Niveau de liquide de refroidissement

MD22L/P-B, TMD22-B, TAMD22P-B

Date: 12-1995

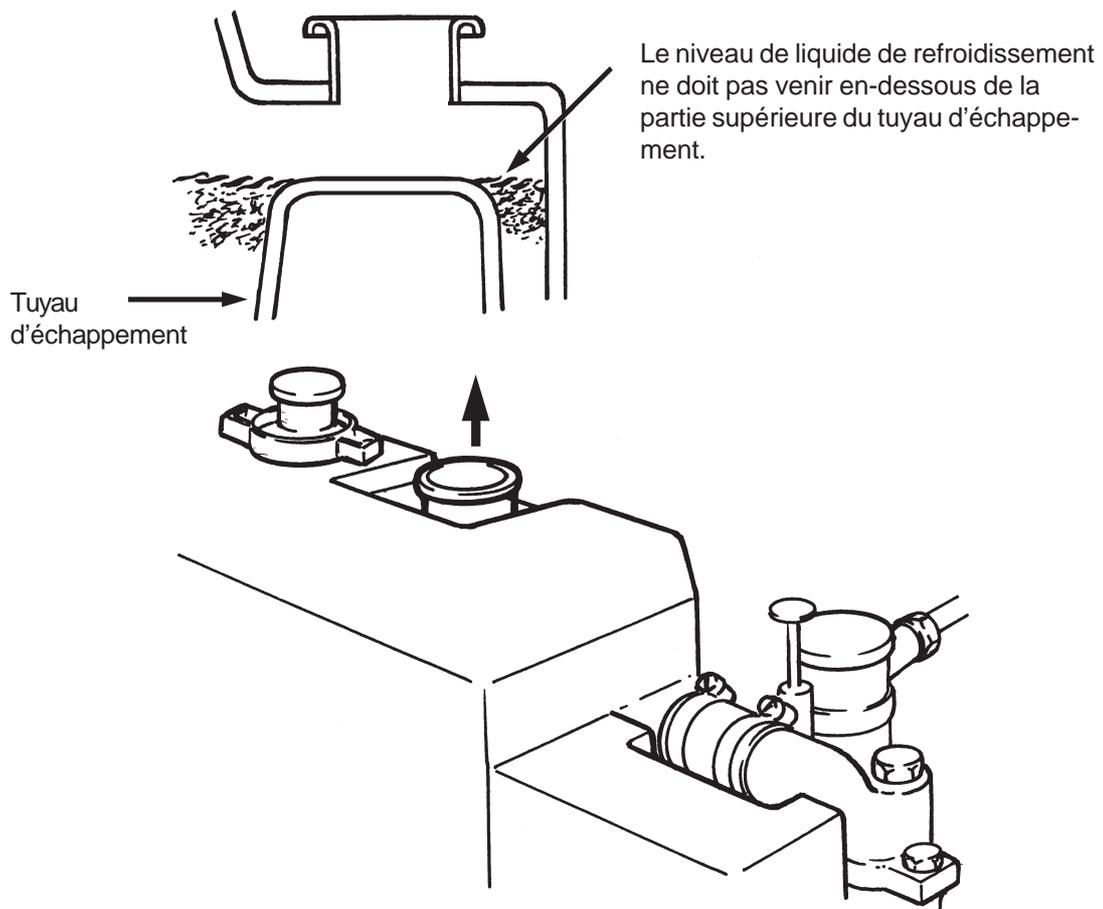
Dans une première phase d'introduction, la nouvelle série 22 n'est pas équipée d'un talon de niveau dans l'échangeur de température pour déterminer le niveau minimal permis. Sur ces moteurs, le tuyau d'échappement doit alors être utilisé comme référence (voir l'illustration ci-dessous).

Le talon de niveau est indiqué dans le manuel d'instructions au titre : Liquide de refroidissement. Remplissage, page 25.
